# REGIONE LIGURIA

**Variante al Piano di Bacino Noli - Ambito 10 Pora per revisione quadro franosità e suscettività al dissesto di versante, in Comune di Finale Ligure e Noli (SV).**

**STUDIO DI APPROFONDIMENTO IN ESITO ALLA PROCEDURA  
DI PUBBLICITÀ E OSSERVAZIONI ALLA VARIANTE DI PAI.**

**- RELAZIONE ISTRUTTORIA -**

Figura 11 Stralci carta suscettività in variante PAI (DSG nr. 14/2023)

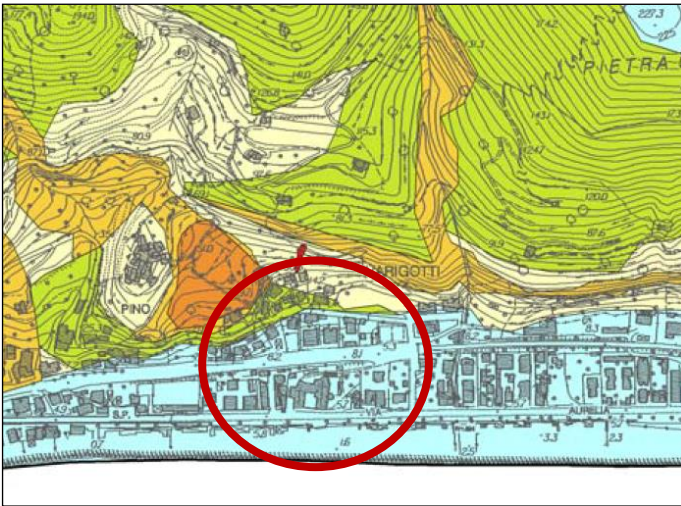
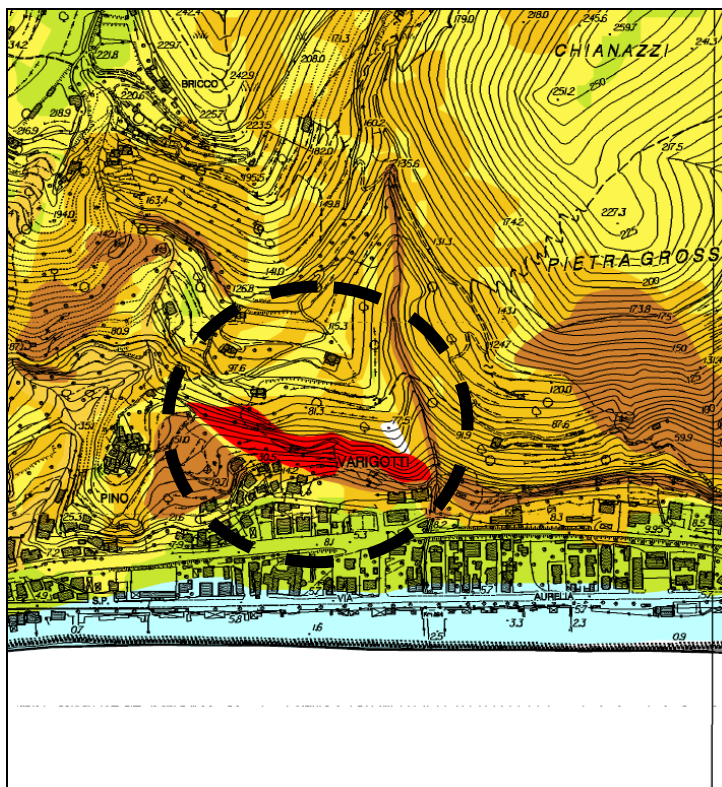
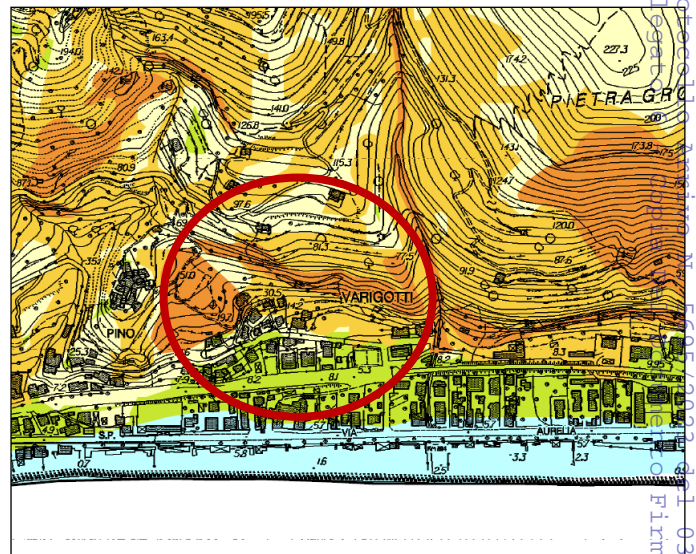
Con nota del Comune di Finale Ligure, rubricata al protocollo regionale nr. 2023-0362194 del 28/04/2023, viene segnalato che nell'ambito della riclassificazione di pericolosità di versante proposta in variante è stato omesso un corpo di frana, di classe pericolosità Pg4, posto a monte dell'abitato di Varigotti, lungo Via Isasco.

Viene anche segnalato come l'area in frana (Pg4) perimetrata nella vigente cartografia presenti un'estensione comunque limitata rispetto alle criticità geomorfologiche che caratterizzano la porzione di versante in fregio alla Via Isasco, le quali (criticità) sono emerse a seguito di studi condotti a corredo dell'evento franoso suindicato, e che in tale zona, nel corso degli eventi piovosi del novembre 2014, si è verificato un altro dissesto immediatamente ad est di quello oggetto di segnalazione, fornendo così ulteriore motivazione al giudizio di fragilità geostatica dell'areale.

Con riferimento a tutto quanto sopra l'osservazione è stata ritenuta corretta anche per quanto concerne le considerazioni poste riguardo ad un più ampio interessamento della condizione di criticità geomorfologia che interessa il comparto di versante. *La falesia rocciosa viene ritenuta omogenea per condizioni di pericolosità - stante la diffusività delle situazioni di instabilità ancora recentemente occorse, dei fenomeni erosivi in atto e della presenza di volumi rocciosi "emergenti" dal fronte - estendendo, così, all'areale esaminato la classe di pericolosità Pg4.*

Figura 12 Stralci della revisione della carta suscettività in variante al PAI in recepimento osservazione Comunale.

Figura 11 Stralcio carta suscettività in variante PAI (DSG nr. 14/2023)

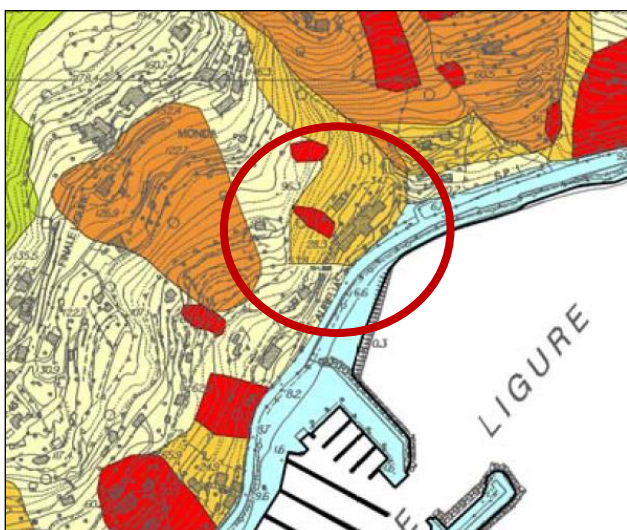
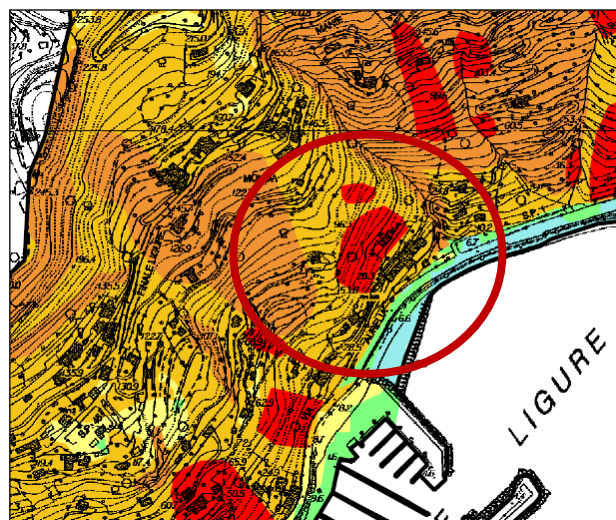
rubricata al protocollo regionale nr. 2023-0382767 del 12/05/2023, viene segnalato che la proposta in variante determina un aggravio della classificazione di suscettività al dissesto di una porzione di versante posto immediatamente a monte della ex Colonia Fisioterapica Cremasca (oggi Hotel del Golfo), avendo esteso all'intero lotto di proprietà dell'osservante la classe di suscettività Pg4, già rappresentata dal PAI vigente (relativo all'ultima variante approvata ed in vigore dal 21/12/2022) per una piccola porzione di area. Viene anche indicato che il lotto di terreno è interessato da un progetto di edificazione per il quale sono state già realizzate opere propedeutiche di "preparazione d'area" a cui si sono aggiunti interventi di bonifica di un dissesto occorso nel novembre 2014, al quale è conseguita a mappatura dell'area di classe Pg4.

Viene pertanto richiesta la ridefinizione geometrica del nuovo areale Pg4 inserito nella proposta di variante al vigente PAI ripristinando, quindi, la rappresentazione di pericolosità del PAI vigente e limitano l'area a pericolosità molto elevata, di classe Pg4, al settore attualmente indicato, posto in un limitato settore posto ad ovest dell'area di cantiere.

Con riferimento a tutto quanto sopra l'osservazione presentata è stata ritenuta solo in parte accoglibile nel senso che l'esame dei luoghi ha evidenziato per la porzione dell'areale più ad ovest, prossima alla zona già classificata come Pg4, la sussistenza delle condizioni di pericolosità che si sono espresse attraverso il dissesto dell'evento 2014 e che sono ancora riconoscibili nei caratteri generali facendo ritenere plausibile il permanere delle condizioni di pericolo per i settori posti a valle.

Viene pertanto confermata la classe di molto alta suscettività al dissesto (Pg4) del settore ovest, i cui contorni geometrici vengono meglio perimetrati seguendo, sulla base DTM realizzata a supporto della variante di PAI, il margine della scarpata superiore ed il limitare della morfologia concava.

Per la restante zona di pericolosità (settore est) pur rilevandosi comunque condizioni di elevata pericolosità non emergono analoghe evidenze circa la sussistenza di dinamiche in atto, piuttosto appaiono riconoscibili elementi propri di fragilità idrogeologica non direttamente rappresentativi di fenomenologie gravitative. Tutto ciò fa ritenere possibile una riconsiderazione della pericolosità dell'area verso la classe PG3b, peraltro già precedentemente attribuita dal PAI vigente.

Figura 12 Stralcio della revisione della carta suscettività in variante al PAI in parziale recepimento dell'osservazione presentata.

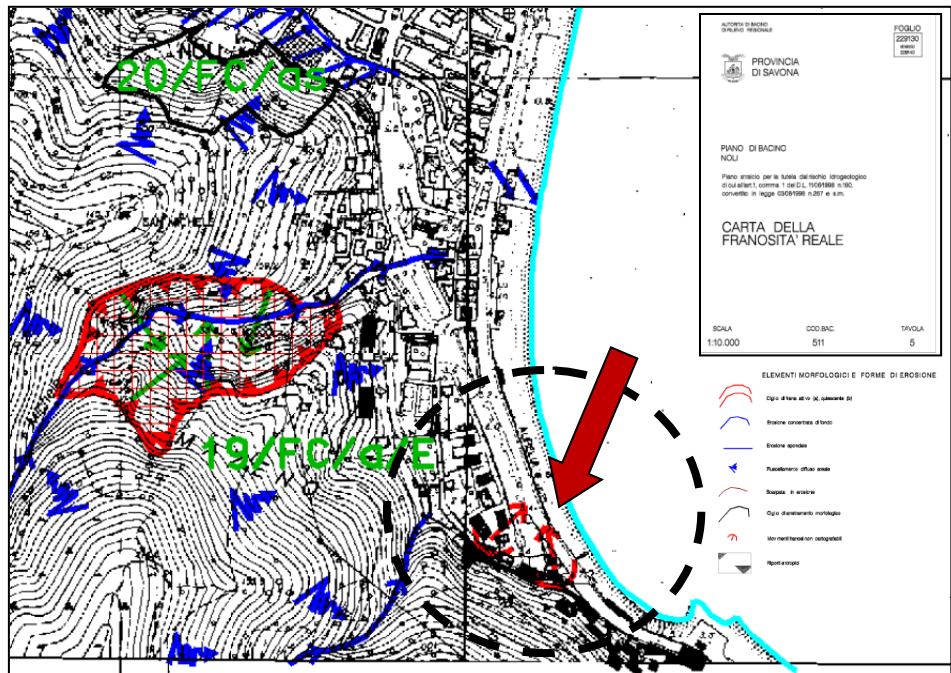
- facendo riferimento all'immagine successiva, la richiesta di revisione riguarda: **(nr. 1)** il fabbricato di proprietà, attualmente in stato di apparente abbandono, posto a a ridosso, o meglio a diretto contatto, con il fronte, **(nr. 2)** un limitrofo edificio (ex casa cantoniera FF.SS.) posto anch'esso a

ridosso del fronte e prossimo alla galleria ferroviaria dismessa, (nr. 3) il piazzale prospiciente un edificio residenziale e (nr.ri 4 e 5) e porzioni di spiaggia immediatamente sottostante la SS Aurelia;

Figura 8 Stralcio carta suscettività in variante PAI (DSG nr. 14/2023)

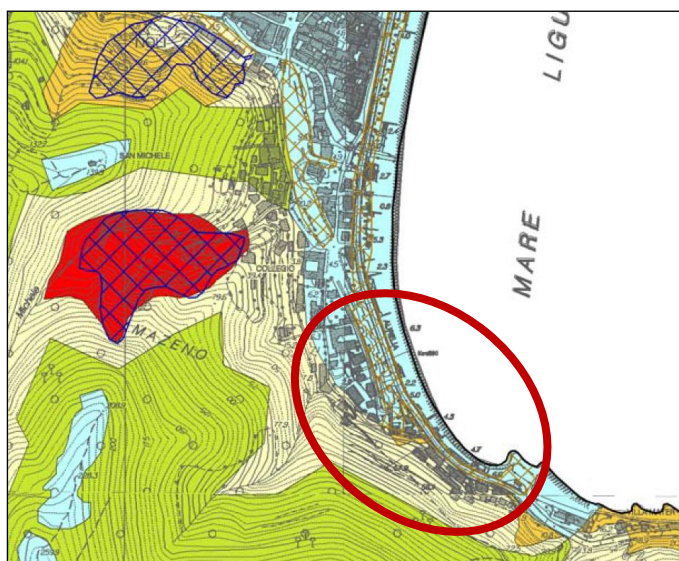
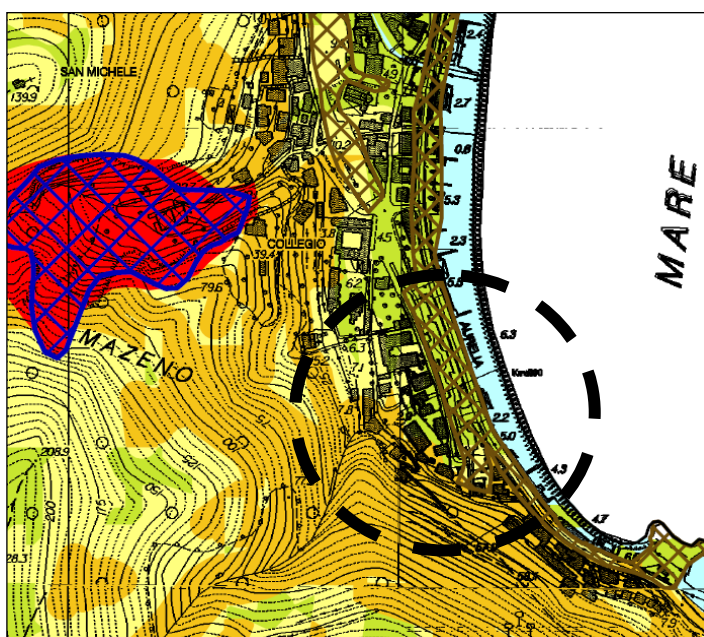
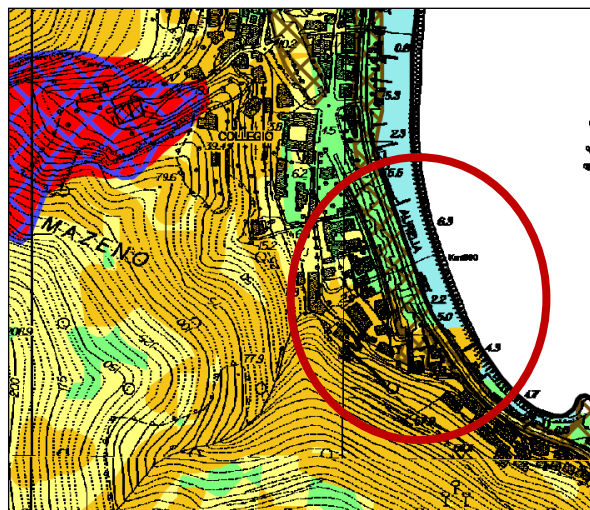
rubricata al protocollo regionale nr. 2023-0380660 11/05/2023, viene segnalato che la proposta in variante determina un aggravio della classificazione di suscettività al dissesto della porzione di territorio in cui ricade il lotto (e relativo fabbricato di proprietà) dell' *Osservante* e altre zone limitrofe (queste non di proprietà) che precedentemente alla proposta di variante erano classificate nel grado Pg0 (rif. PAI vigente, relativo all'ultima variante approvata ed in vigore dal 21/12/2022), mentre vengono, in oggi, graduate in classe Pg3b.

Viene indicato che non risulta comprensibile la motivazione per la quale "un'area pianeggiante (con acclività pari a zero) in un contesto geologico caratterizzato da una stratigrafia essenzialmente sabbiosa ghiaiosa, tipica dei terreni sedimentari, senza particolari problematiche a livello geomorfologico" sia stata classificata ad elevata pericolosità, in classe Pg3b. Segnalando ancora che anche un tratto di spiaggia limitrofo al fabbricato (di proprietà) risulta essere stato inserito in classe Pg3b, ritenendo ciò un mero errore cartografico.

Viene pertanto richiesta la correzione della perimetrazione di pericolosità dell'area di proprietà, e di altre cinque zone, ricadenti nella proposta di variante in classe Pg3b (suscettività alta), alla classe Pg0 (suscettività molto bassa) riprendendo precisamente già indicato nella cartografia della suscettività al dissesto vigente.

Nello specifico per le zone 3) 4) e 5) lo stato dei luoghi non corrobora la classificazione più restrittiva proposta, di grado Pg3b, che viene, quindi, rivista verso la classe originaria Pg0.

Per le zone 1) e 2) le evidenze dei luoghi confermano, invece, la classificazione di grado Pg3b stante la sussistenza di elementi di fragilità idrogeologica propri di questa specifica classe di pericolosità definita dalla normativa del PAI.

Figura 9 Stralcio della revisione della carta suscettività in variante al PAI in parziale recepimento dell'osservazione presentata.
